DUCRETET - THOMSON - SERVICE

ADDITIF A LA DOCUMENTATION TECHNIQUE DU RÉCEPTEUR " L. 4623 Pendule "

Modification à apporter aux châssis, à partir du N° 1 601 001.

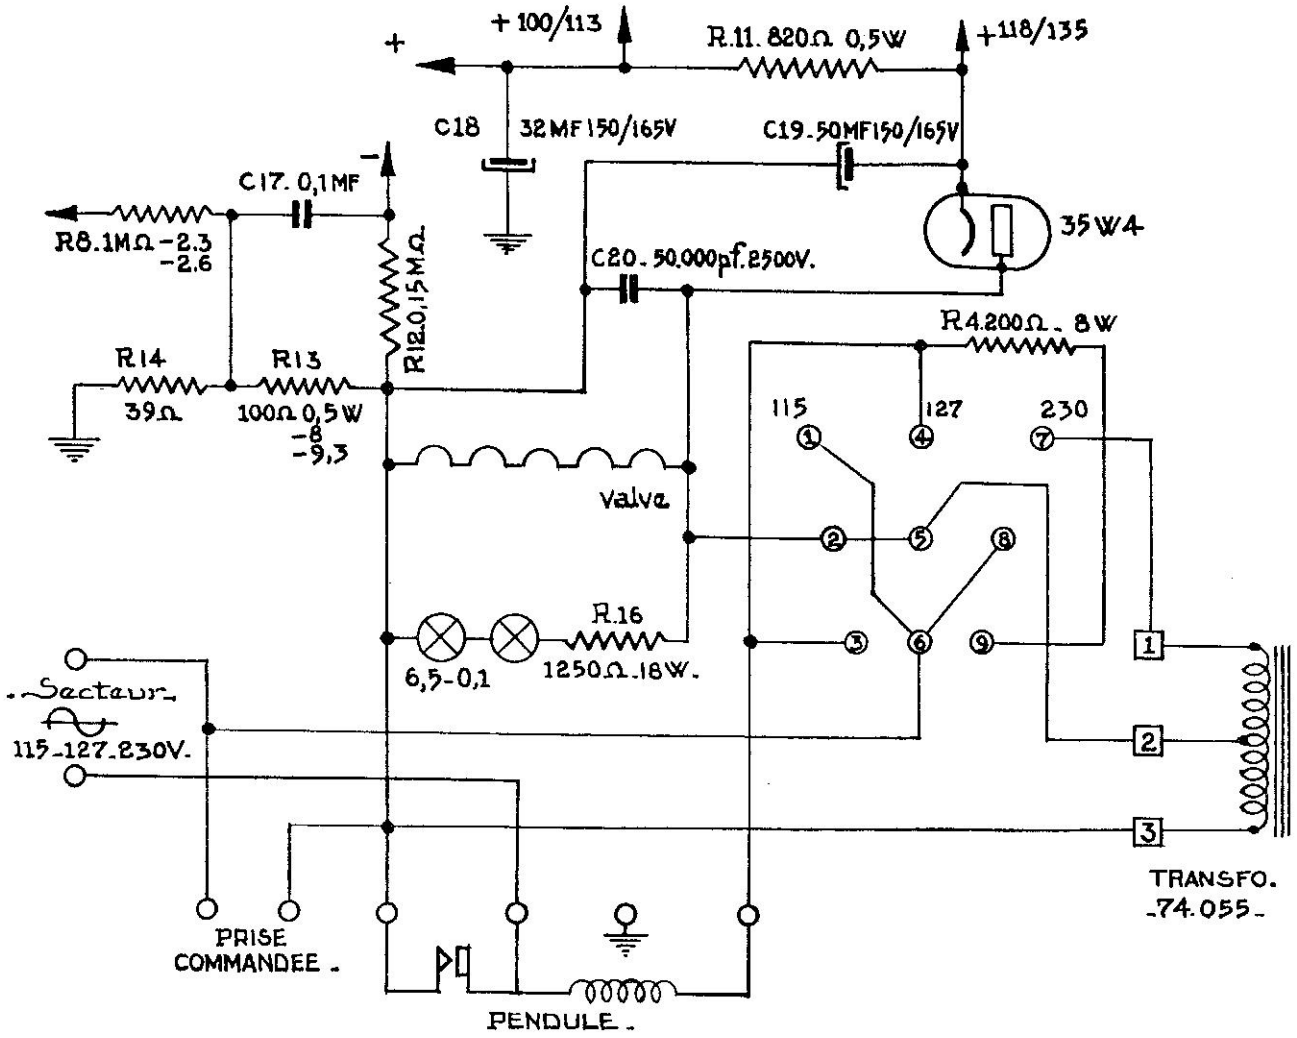
En vue de l'utilisation sur 220/240 V de ces récepteurs, il y a lieu, outre le montage de l'autotransformateur spécial (N° 74 055), d'apporter au câblage de la partie alimentation, les modifications suivantes sur le répartiteur de tensions :

1° Couper la liaison 3-9 et enlever la résistance de 56 ohms raccordée entre 9 et 4.
2° Couper la liaison 5-8.
3° Brancher en 2 le fil qui arrivait en 9 (filament valve).
4° Brancher en 5 le fil qui arrivait en 8.
5° Relier 6 à 8.
6° Supprimer la liaison filament valve-pendule.
7° Relier la pendule à 3.
8° Brancher à 5 le fil qui arrivait à 7.
9° Brancher à 7 le fil venant du relais 4 cosses placé sous le châssis et initialement branché à 6.
10° Placer entre 4 et 9 une résistance 4 200 ohms - 8 watts (106 418).
11° Ramener à filaments et - H T la sortie :⑤: de l'autotransfo (74 055).
12° Relier 3 et 4.
